Opština Herceg Novi

DOPUNU URBANISTIČKO – TEHNIČKIH USLOVA

Broj: 02-3-350-UPI-671/2019 od 14.06.2019. g.

**ODGOVOR NA ZAHTJEV ZA DOBIJANJE PROJEKTANTSKO
 VODOVODNIH I KANALIZACIONIH USLOVA**

SITUACIJA TERENA
R=1:1000

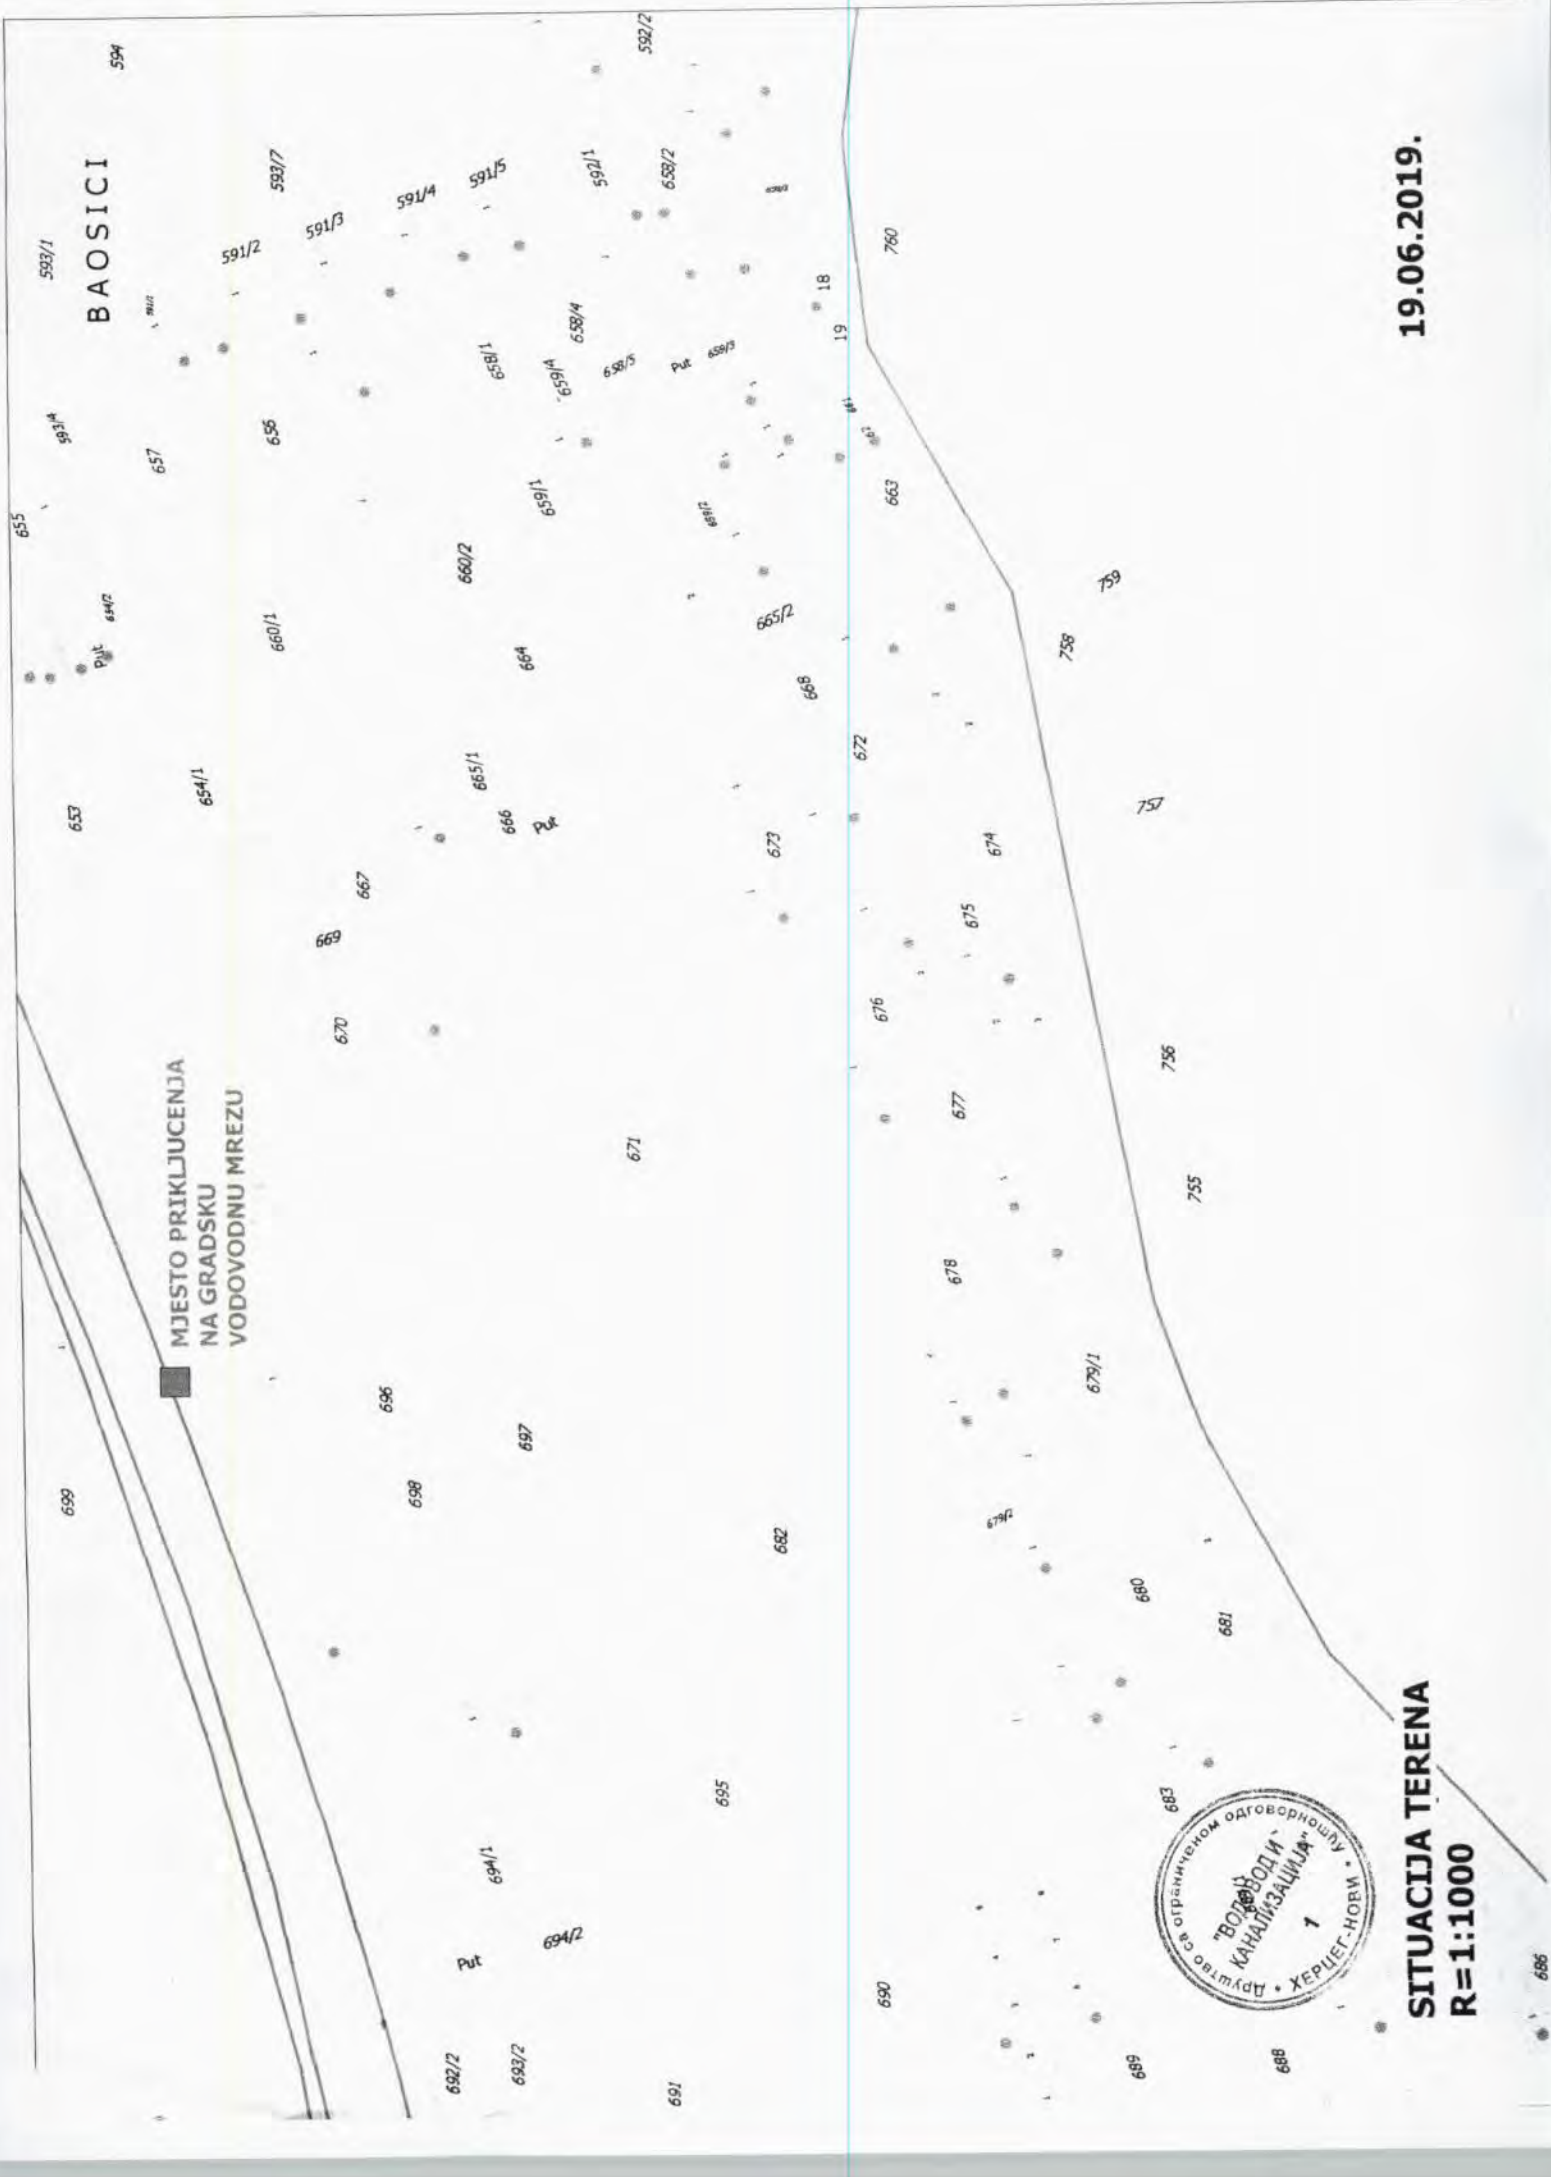
- ✧ Za planirani objekat predvidjeti vodovodni PEHD priključak DN 25 mm sa PVC cjevovoda DN 200 mm;
- ✧ Na mjestu priključenja formirati priključno okno sa potrebnim fazonskim komadima i liveno-željeznim poklopcem za teški saobraćaj;
- ✧ Priključnu PEHD cijev polagati u skladu sa važećim tehničkim standardima i propisima;
- ✧ Na početku parcele predvidjeti vodomjerno okno ili zidnu nišu sa ugrađenim livenim poklopcem u koji će se smjestiti vodomjeri DN 20 mm (INSA i sl.) za svaku poslovnu jedinicu posebn;
- ✧ Na predmetnoj lokaciji ne postoji izgrađena gradska kanalizaciona mreža;
- ✧ U prilogu Vam dostavljamo situaciju terena sa orijentaciono ucrtanim mjestom priključenja na gradsku vodovodnu mrežu.

MJESTO PRIKLJUCENJA
NA GRADSKU
VODOVODNU MREZU
